产品编号-D2400_Basic

制作: Kobe
版本: V11
日期: 20200605

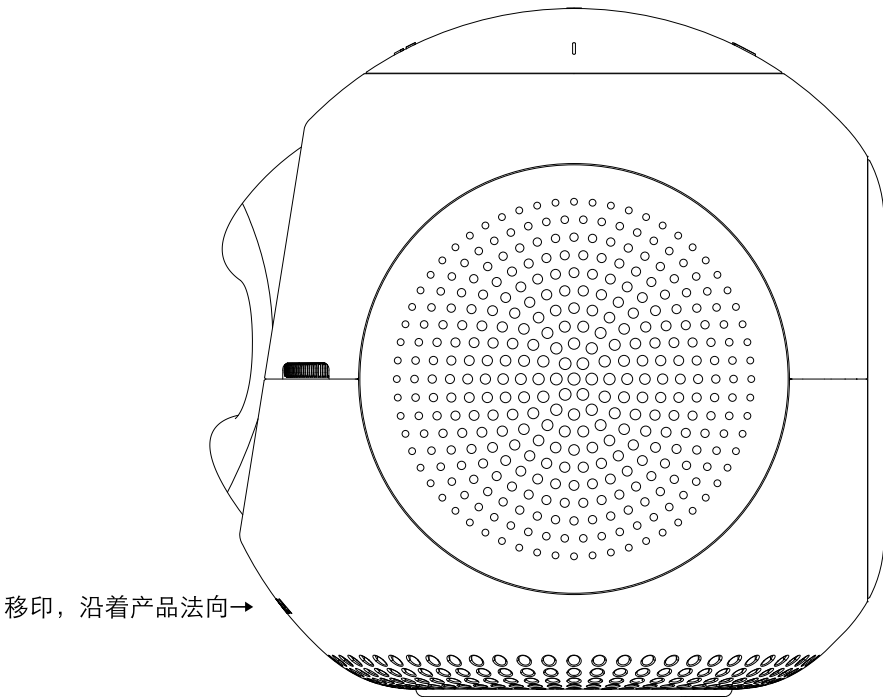
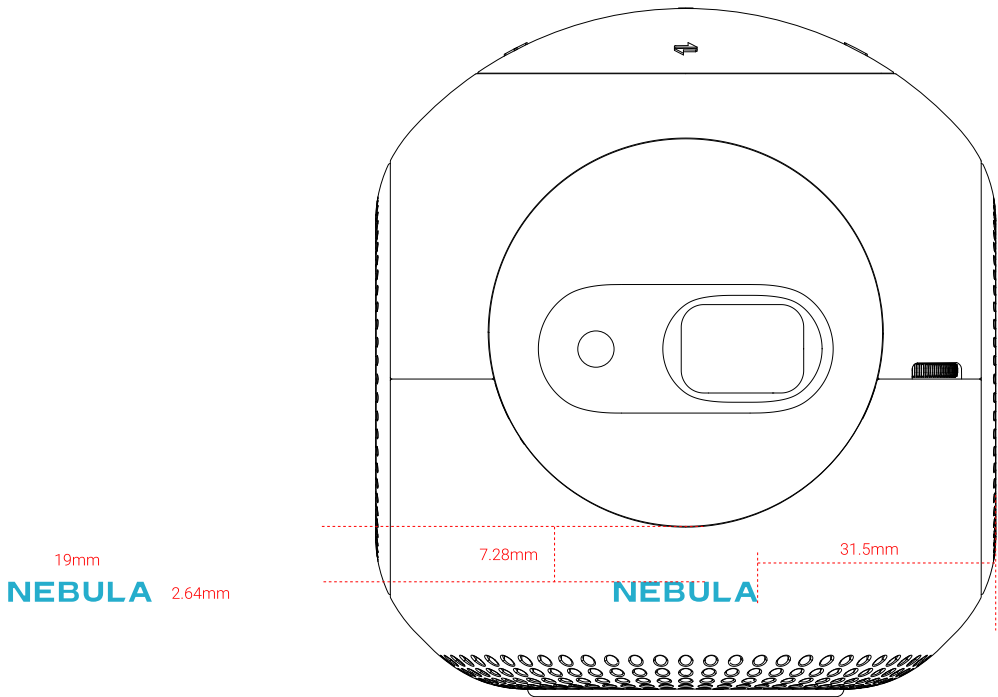
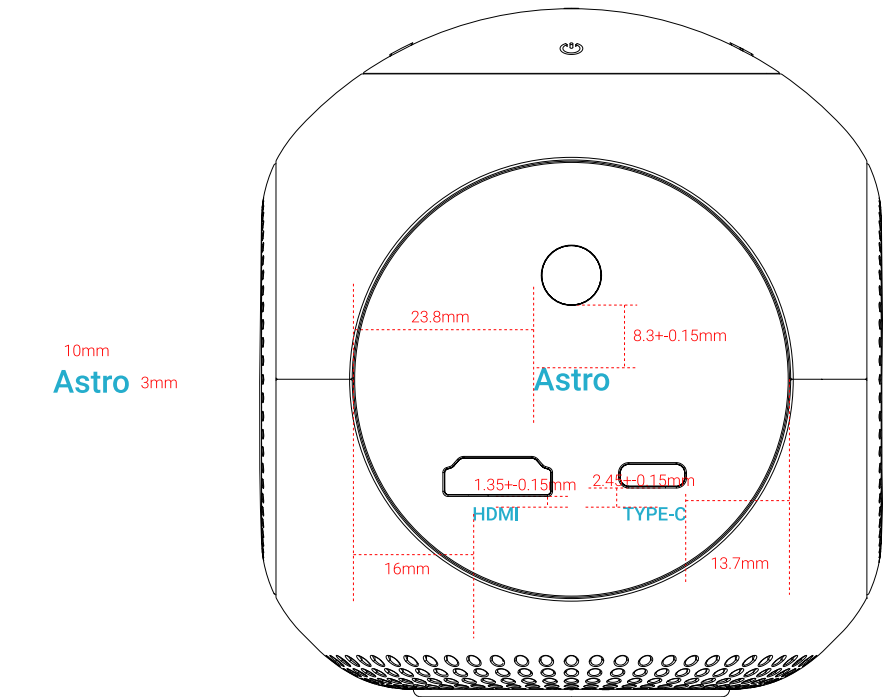
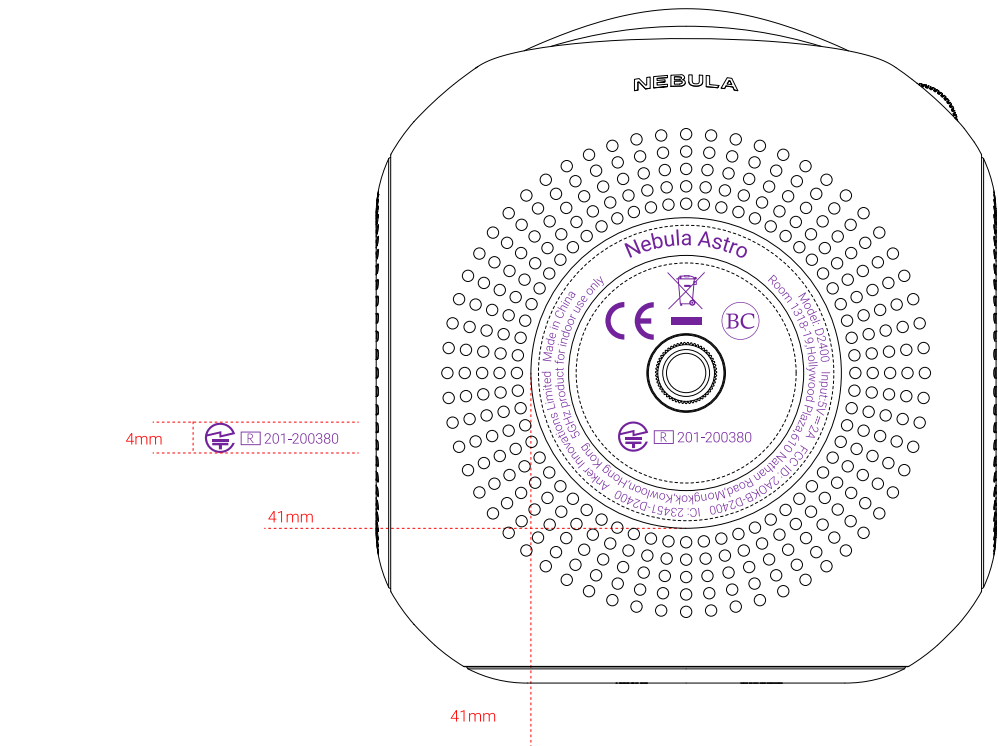
-20200407 底部丝印字体粗细调整, 字体方向调整
-20200413 底部丝印产品名增加 "Nebula", 底部工艺改为丝印
-20200415 *底部丝印信息更新Telec号码, 底部工艺改回镭雕
*增加 "5GHz product for indoor use only", 局部调整图标大小和位置
-20200421 *前壳Nebula Logo大小调整, 位置微调
*后壳Astro颜色更改
*接口字符位置下移
-20200424 *增加位置尺寸标注
*底部丝印位置调整
-20200429 * "Nebula" 增大, "Astro" 字符减小, 字符颜色统一
-20200512 底部丝印朝向调整
-20200527 背面丝印位置调整, 满足硅胶套开槽口不遮挡丝印
-20200605 底部丝印Telec证书号变更
